Modulo per la presentazione delle osservazioni per i piani/programmi/progetti sottoposti a procedimenti di valutazione ambientale di competenza statale

ID: Codice procedura (ID_VIP/ID_MATTM):10844

Impianto per la produzione di energia elettrica da fonte eolica, costituito da 6 aerogeneratori della potenza complessiva di 37,2 MW, un sistema di accumulo da 25 MW e relative opere connesse in località "Rempillo" nel comune di Pitigliano (GR).

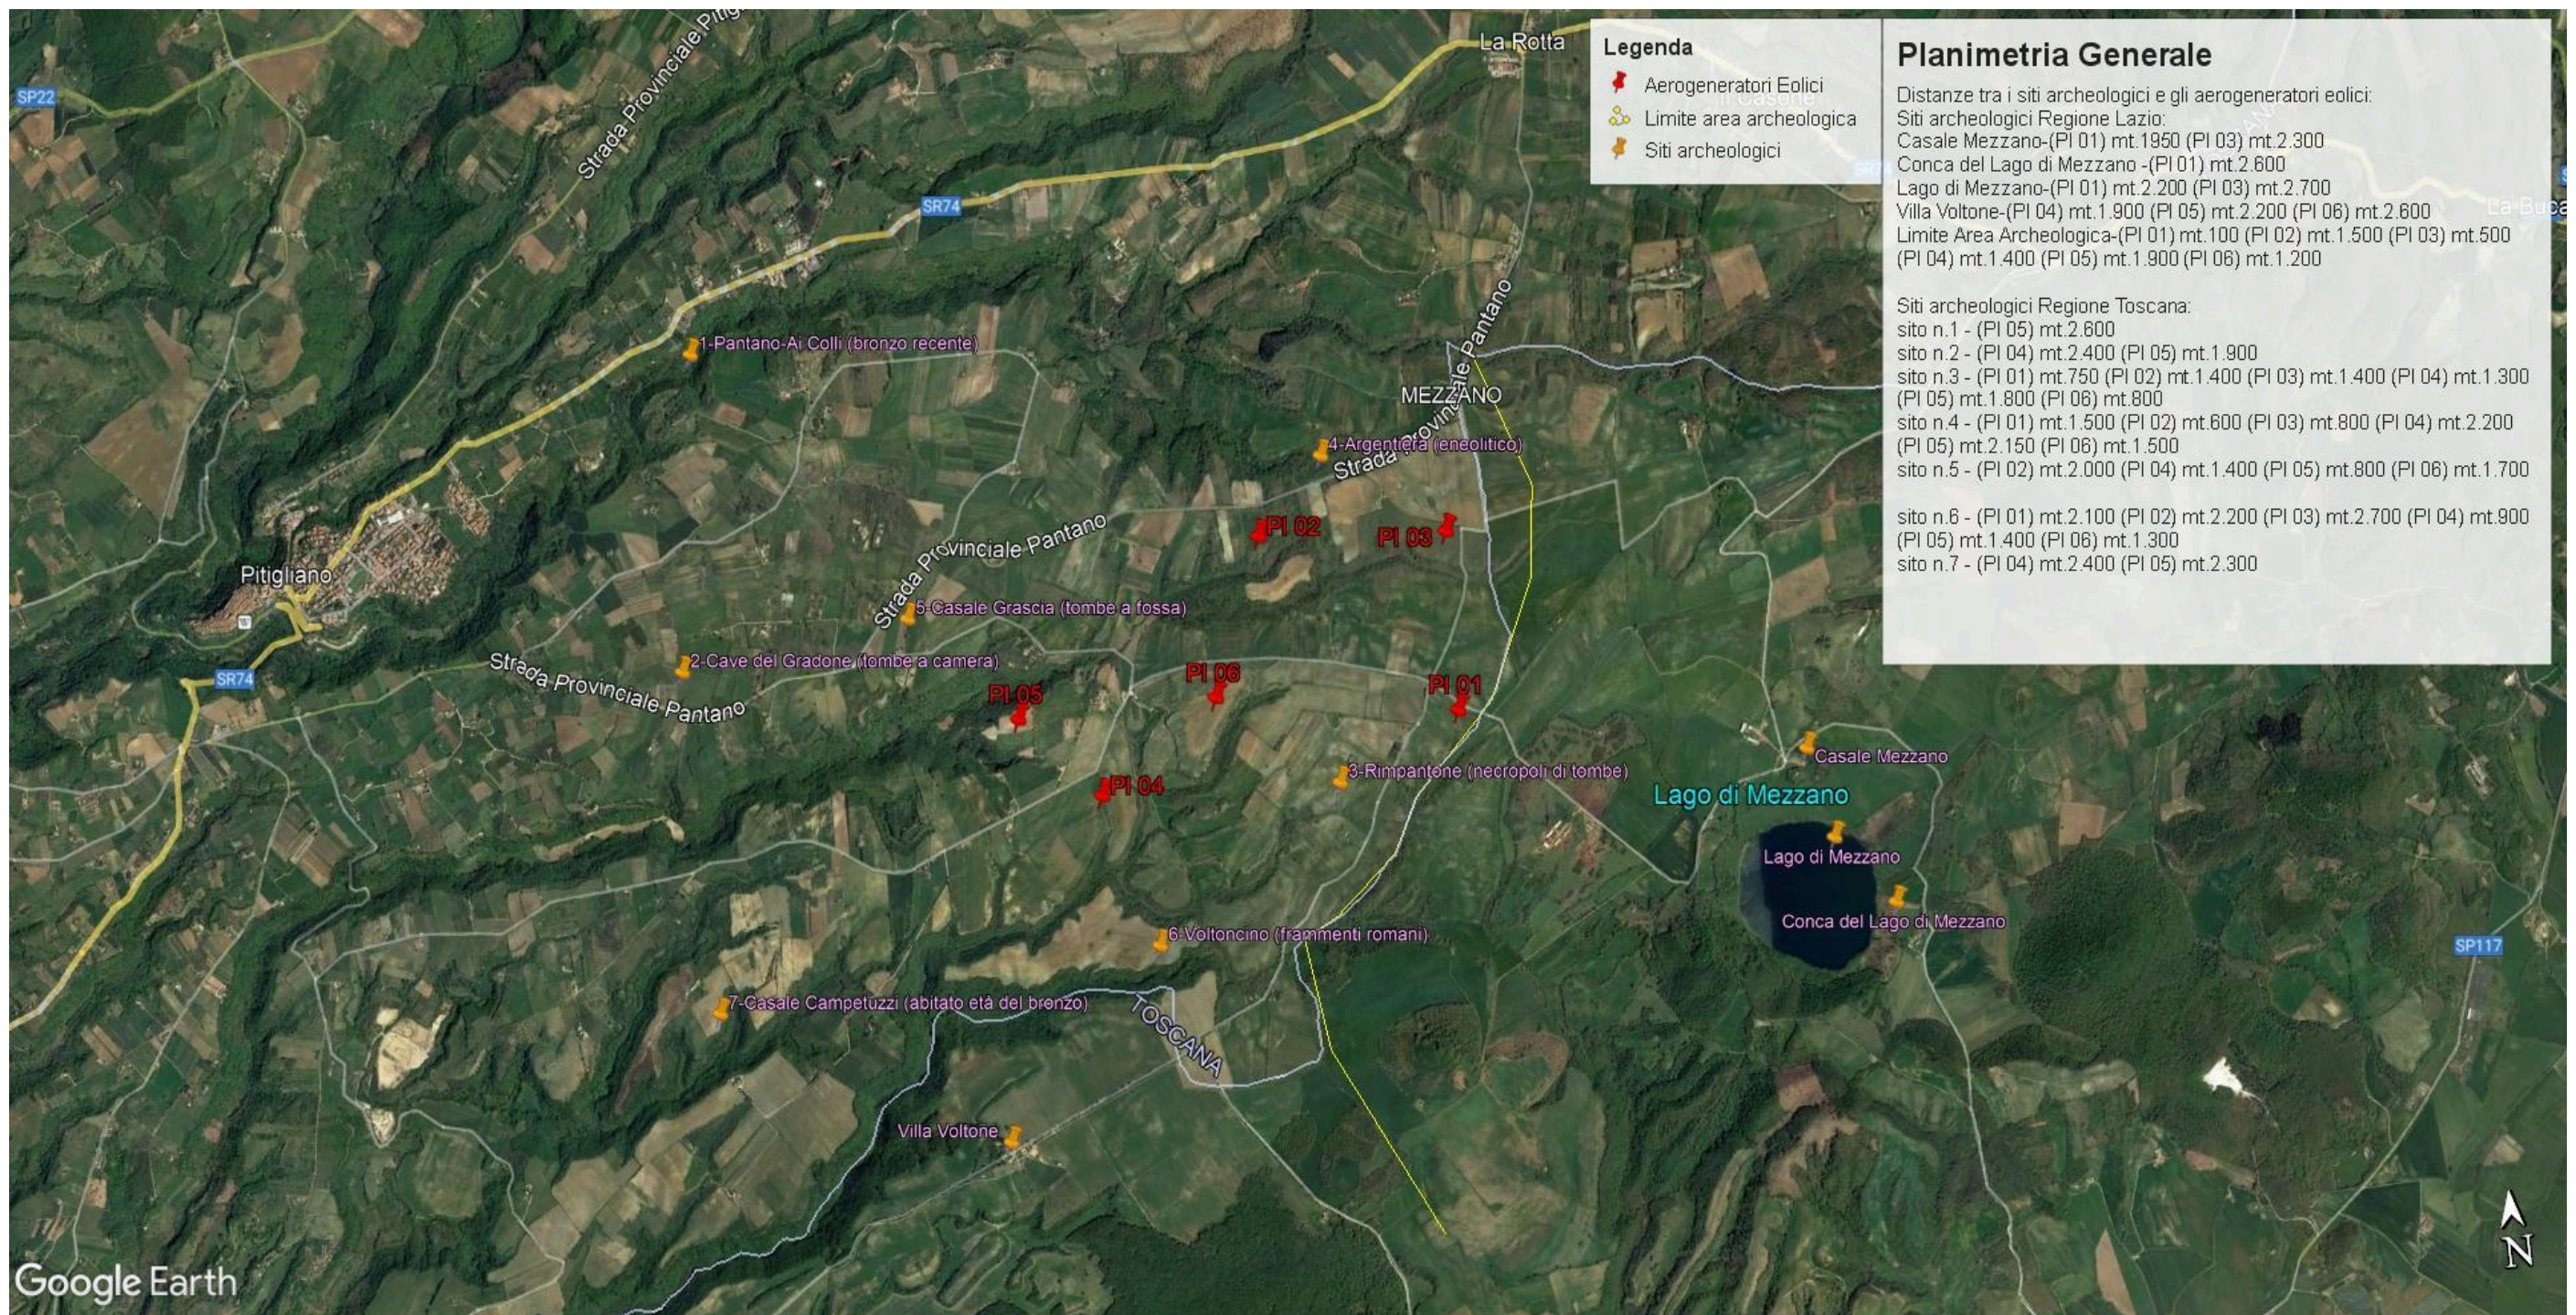
Bolsena attraverso la ZPS Caldera di Latera e la ZSC Lago di Mezzano che insieme sono compresi nel vincolo paesaggistico “ Conca Lago di Mezzano...” e verranno uniti dal nuovo vincolo paesaggistico “*Ambito paesaggistico, geologico e geomorfologico dell’orlo della caldera di Latera e delle sue pendici interessate dai centri eruttivi periferici*” (si veda a riguardo la proposta pubblicata sul sito del MIC in data 09/08/2023 e l’immagine n. 2 dell’ ALLEGATO) all’area di notevole interesse pubblico “ Conca del lago di Bolsena” (D.M. 24.10.1960). Praticamente una vasta zona che per interesse paesaggistico e naturalistico oltre che storico, archeologico e identitario rappresenta un unicum nel panorama nazionale.

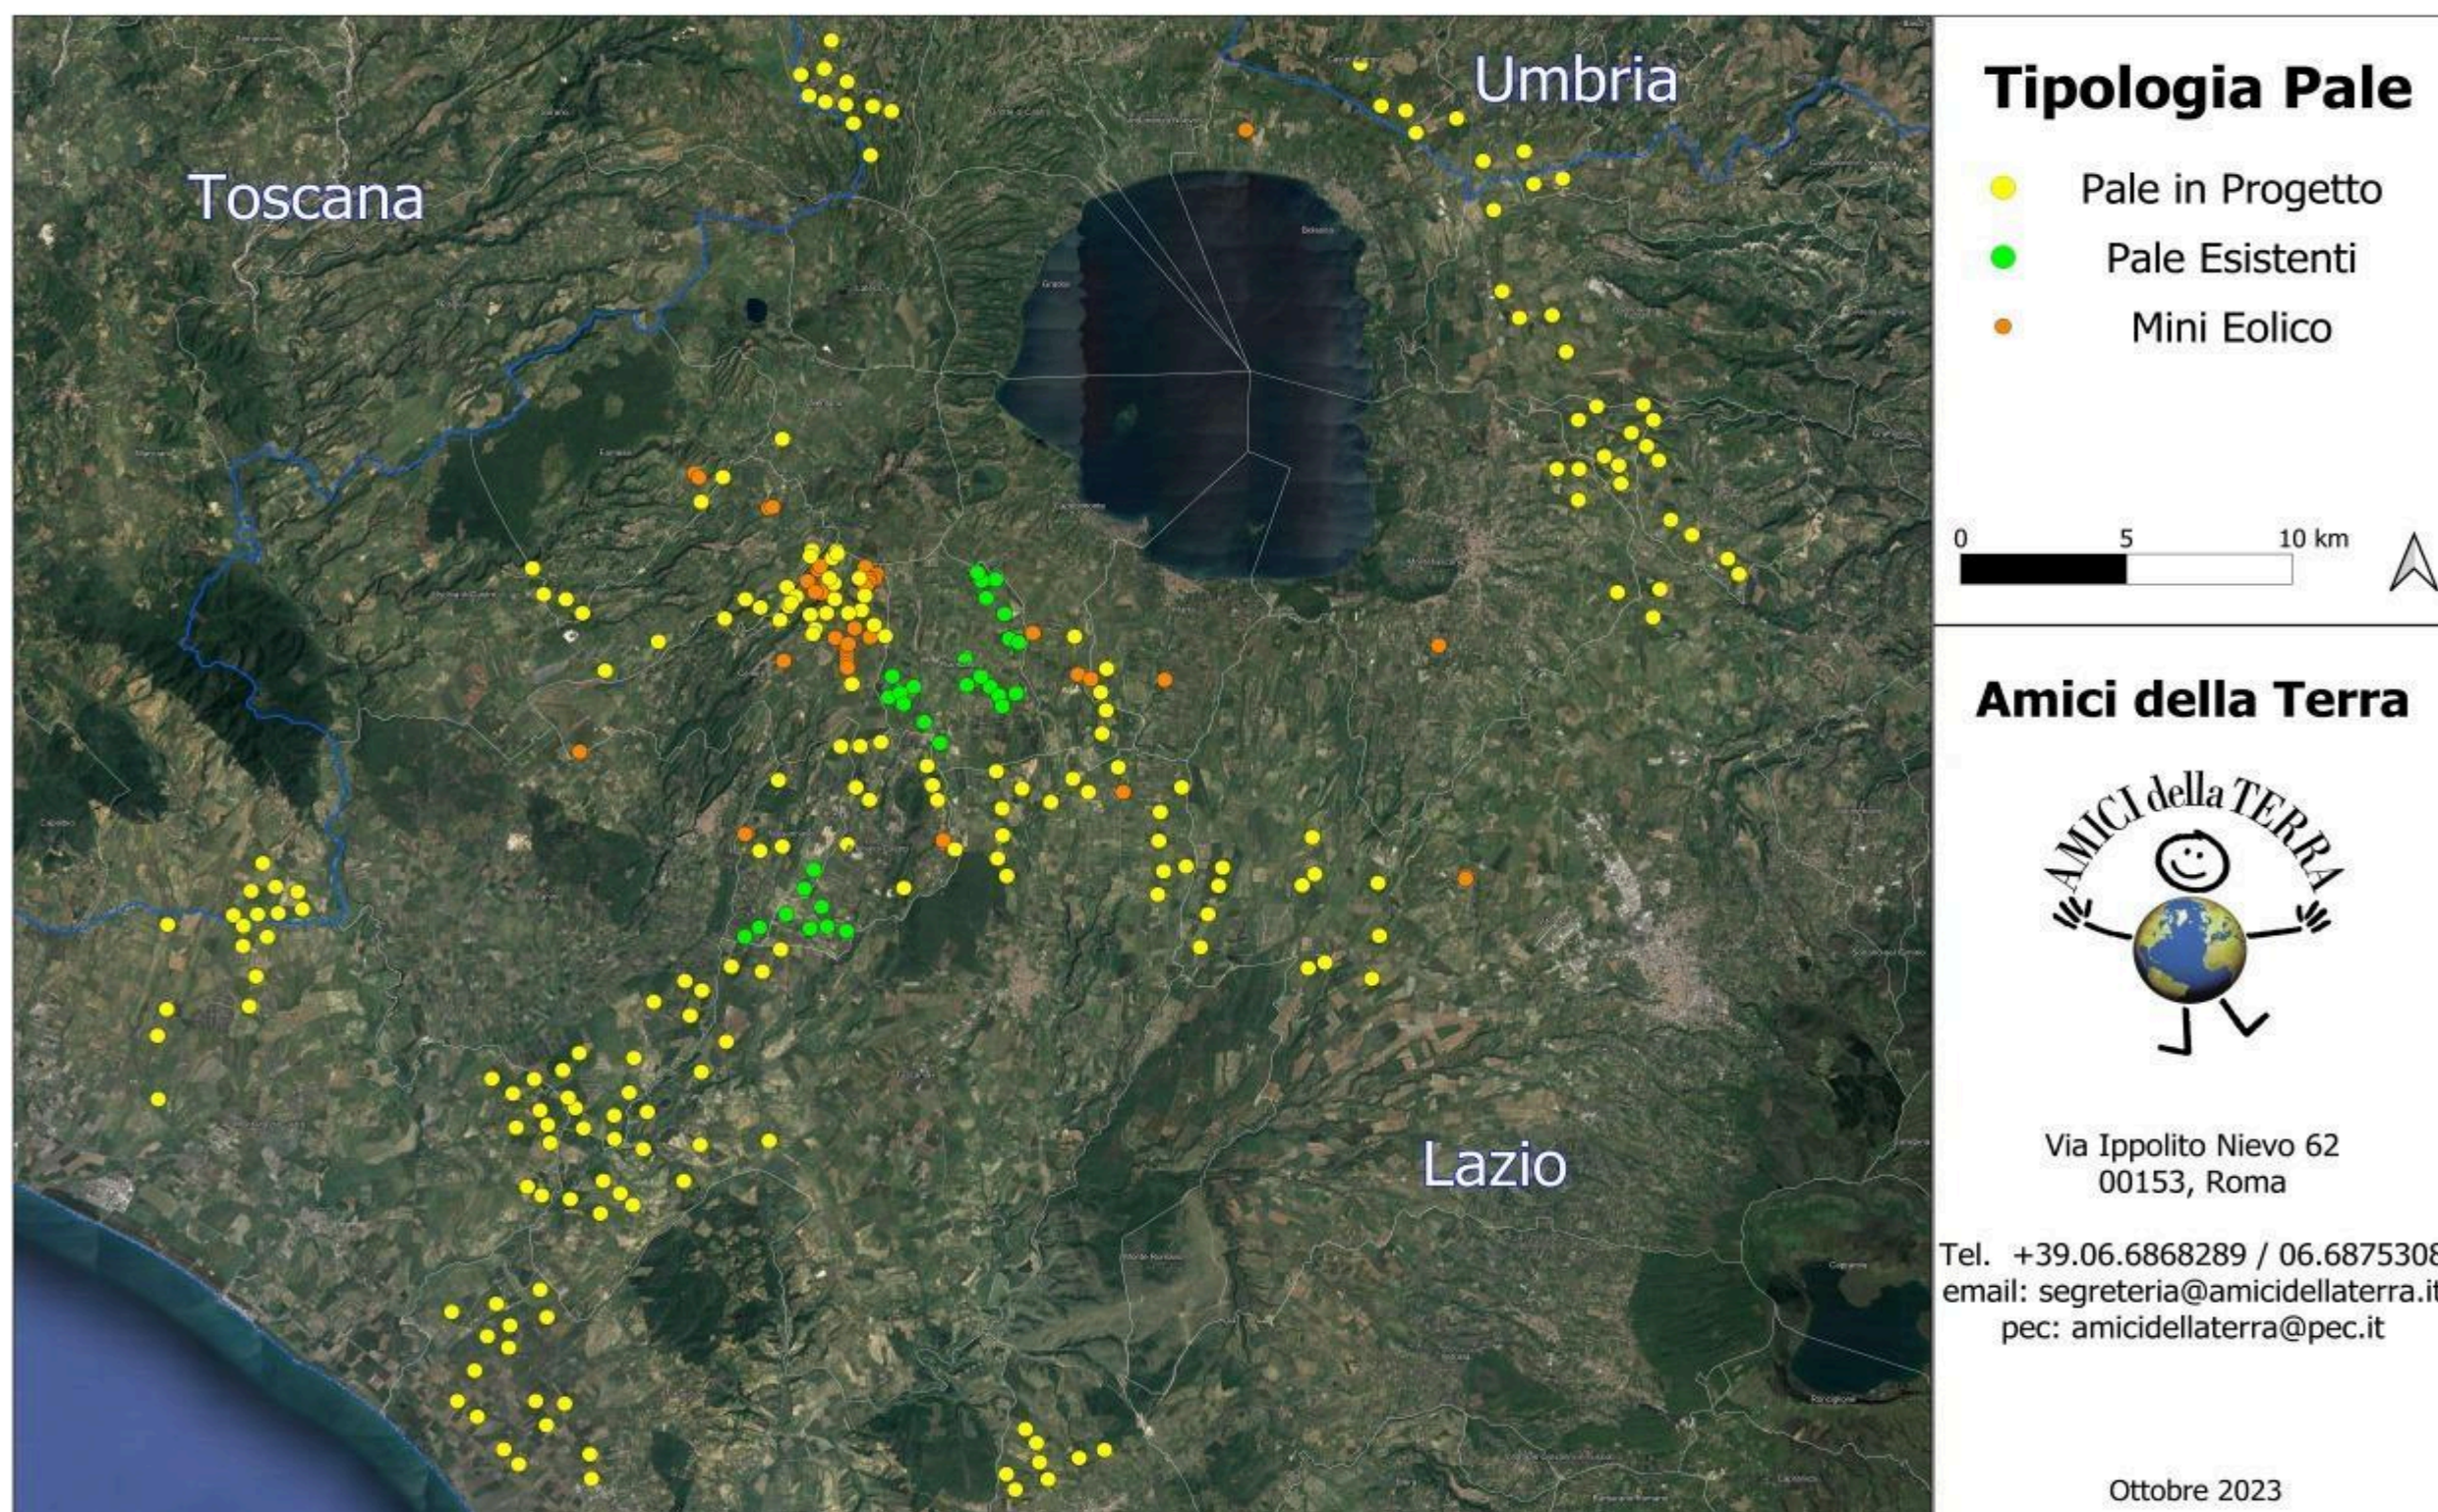
Inoltre, la zona in cui insisterebbe l’impianto eolico industriale Rempillo è compresa nelle fasce di rispetto di 3 km di diversi beni archeologici tutelati dalla parte II del Codice dei Beni Culturali (vedi Allegato, immagine n. 3). Inoltre le pale P04 e P05 ricadono all’interno di un’area archeologica che la Proponente vorrebbe cancellare per il semplice fatto che non è riportata nel documento regionale ma nel documento provinciale come meglio dettagliato nell’Osservazione n. 5. Alla luce di quanto documentato appare chiaro quindi che la collocazione dell’impianto non ha tenuto conto alcuno dei vincoli dell’area nella quale è stato progettato e l’inserimento dell’impianto eolico nel paesaggio e sul territorio non è corretto (Allegato IV delle Linee guida nazionali di cui al D.M dello Sviluppo economico del 10.09.2010).

- h) Le zone di interesse archeologico evidenziate nell'immagine n. 3 a cui si aggiungono anche l'importante abitato protostorico di Sorgenti della Nova e Ruderii del Castello altomedioevale che si trovano a circa 4 km dalle aree in cui è stato progettato l'impianto eolico industriale. Poco più lontano i resti del castello medioevale “Morroneccio”. Nell'area vasta le preziose necropoli eneolitiche (Poggi Alti) ed etrusche di Pitigliano, Sovana e Sorano.
